Mission régionale d'autorité environnementale
ÎLE-DE-FRANCE

**Avis délibéré
sur le projet d'aménagement du quartier du Port, situé à
Choisy-le-Roi (94)**

N°MRAe APJIF-2022-004
en date du 27/01/2022

Figure 5: Source étude d'impact(bruit routier)

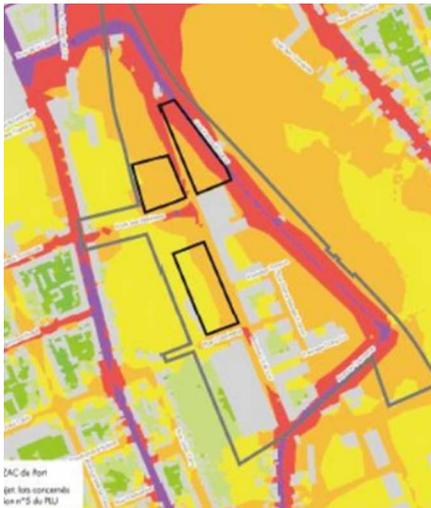
Pour la MRAe, l'étude d'impact est insuffisante sur cet enjeu : elle ne rend pas compte des niveaux de bruit auxquels seront exposés les habitants et usagers et ne permet pas de mesurer le risque sanitaire en résultant et l'efficacité des mesures proposées.

La MRAe note en particulier que, selon les cartes de BruitParif, le site est exposé à des niveaux de bruit cumulés (fer, route) très importants, qui dépassent pour les trois lots les seuils réglementaires de 65 dBA en période diurne et les 60 dBA en période nocturne et de très loin les seuils fixés par l'OMS. L'actualisation de l'étude d'impact et le résumé non technique auraient dû a minima présenter la carte du bruit ci-dessous, qui témoigne d'une pollution sonore importante sur le site (cf. figure 6).

Le rôle de rempart phonique du bâtiment du lot B3 par rapport au B1 de logement au nord est, n'est en outre pas modélisé et donc non démontré.

- retenir les recommandations de l'OMS pour la prise en compte du bruit du trafic routier et ferroviaire ;
- modéliser précisément les niveaux sonores auxquels seront exposés les habitants ;
- présenter en conséquence des mesures adaptées pour éviter ou réduire les impacts sanitaires du projet.

Figure 6: Insertion par la MRAe des trois lots dans la carte de bruit des transports cumulés Bruitparif, jour-nuit à gauche, nuit à droite,

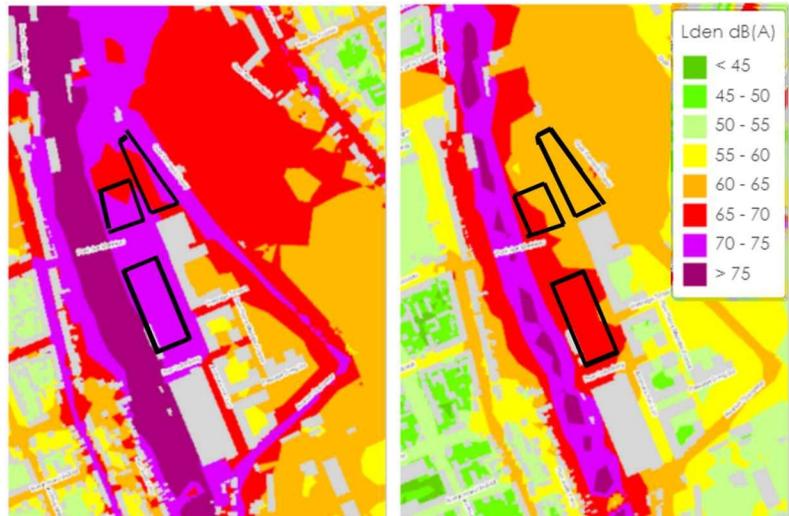
Compte-tenu de l'acuité de cet enjeu, il convient pour la MRAe de réaliser une campagne de mesures des niveaux sonores et une modélisation des niveaux de bruit auxquels seront exposés les habitants, en particulier sur les lots habités (B1, Modul'Air), sur la base de la programmation définitive de ces lots. Il conviendra de s'assurer que les mesures de gestion sont adaptées et le cas échéant de les conforter : l'étude d'impact doit selon la MRAe évoquer d'autres dispositions pour améliorer le confort sonore des futurs habitants (agencement des immeubles et des appartements, positionnement des différentes pièces).

Figure 7: Justification des mesures prise pour assurer la résilience du quartier (étude d'impact, p.119)

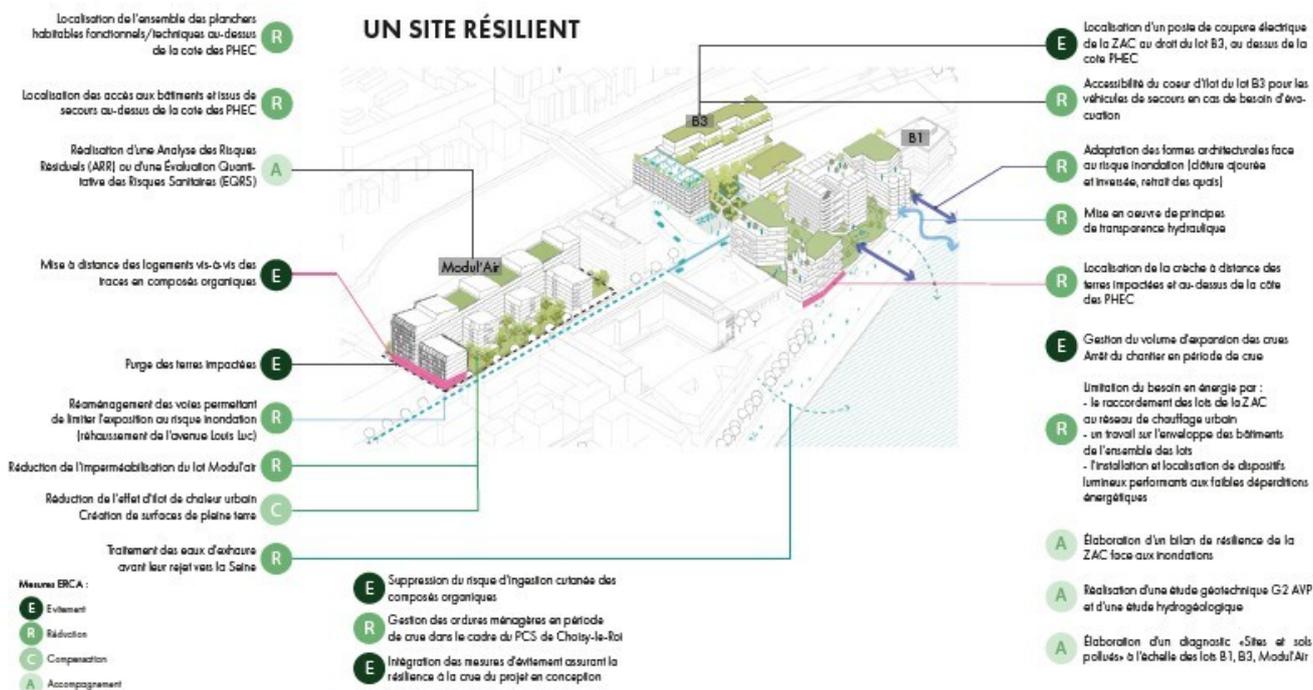
Le fonctionnement du quartier en période de crise a également été étudié et les concessionnaires des réseaux ont été sollicités : l'alimentation des habitations en eau est maintenue jusqu'à une crue centennale, les sous-stations de chauffage urbain de la ZAC du Port « ne devraient donc pas être arrêtées en cas de crue décennale ». L'ensemble du courant électrique serait coupé, mais « suite aux recommandations d'Enedis, un poste de coupure a été intégré au projet du lot B3 (plus favorable que le lot B1) et sera à la charge d'Enedis ».

Pour la MRAe, ce poste de coupure est donc constitutif du projet, et doit donc être présenté, et ses incidences évaluées, dans l'étude d'impact.

incidences le plus en amont possible, l'étude d'impact aurait pu détailler îlot par îlot les modalités pratiques de mise en œuvre de ces mesures compte-tenu de l'importance des enjeux eaux sur le site (inondation, remontée des eaux, pollutions des nappes, etc) et des évolutions du projet, justifiant une approche plus large.
